Министерство транспортного строительства СССР  
ГЛАВТРАНСПРОЕКТ  
Гипротранссигналсвязь  
декабрь 1971г. Шифр "РПБ" № 1247/692 составил Орехов  
**УКАЗАНИЯ**

Изменения в схемах типовых решений по  
релейной полуавтоматической блокировке (РПБ-4)

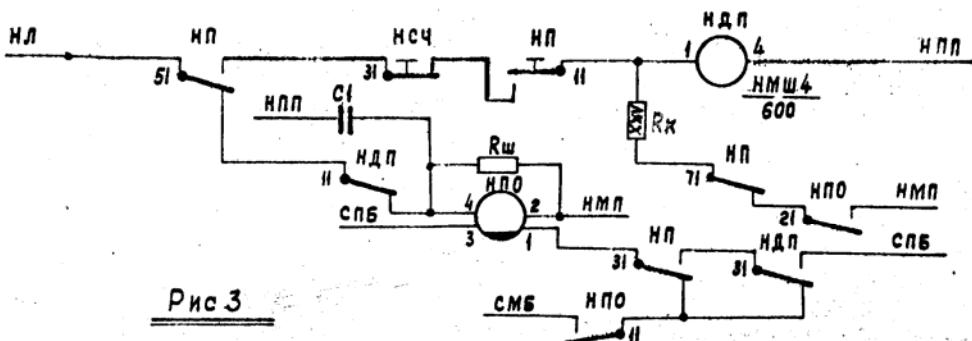
① На листах I6, 36, 38 в схеме маршрутного реле приема НПМ и ЧПМ изменить включение фронтового контакта НПМ (ЧПМ) согласно рис. I, чтобы устраниТЬ случаи перекрытия входного сигнала при одновременно установленных маршрутах приема.

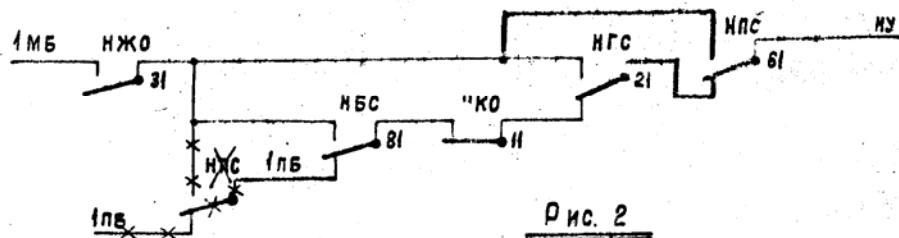
3. На листах I8, 40, 41, 46 в схеме указательного реле НУ (ЧУ) контроля показаний огней входного светофора изменить включение контакта НПС (ЧПС) согласно приведенного рис. 2 чтобы иметь контроль пригласительного сигнала при отсутствии контроля красного огня.

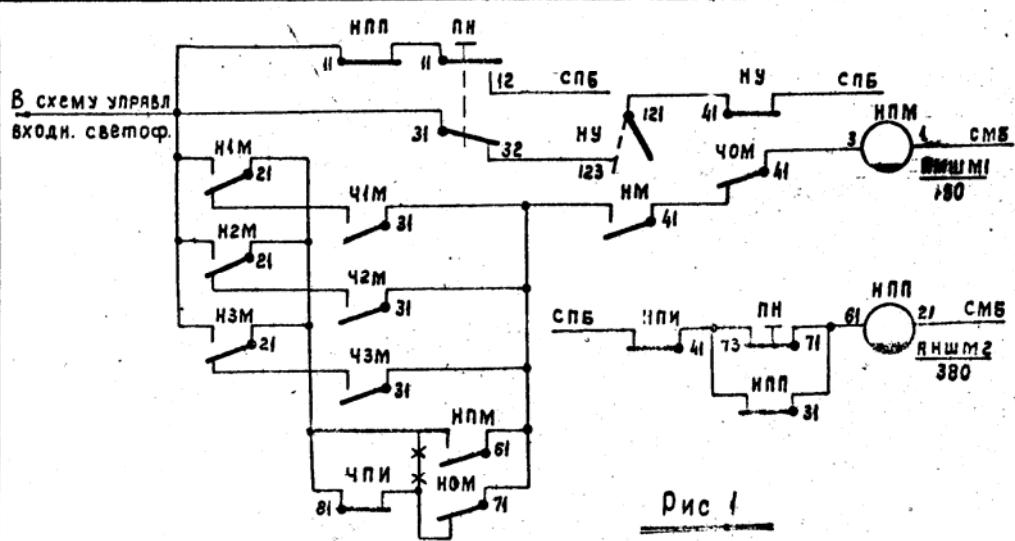
4. На листах I0, 42, 44, 56 в схеме реле НДП (ЧДП) изменить месторасположение контакта НСЧ (ЧСЧ) согласно приведенного рис. 3, чтобы исключить случаи перекрытия разрешающего сигнального огня на выходном светофоре соседней станции при плохом замыкании контакта счетчика, а также при размыкании его от случайного ошибочного нажатия на кнопку счетчика.
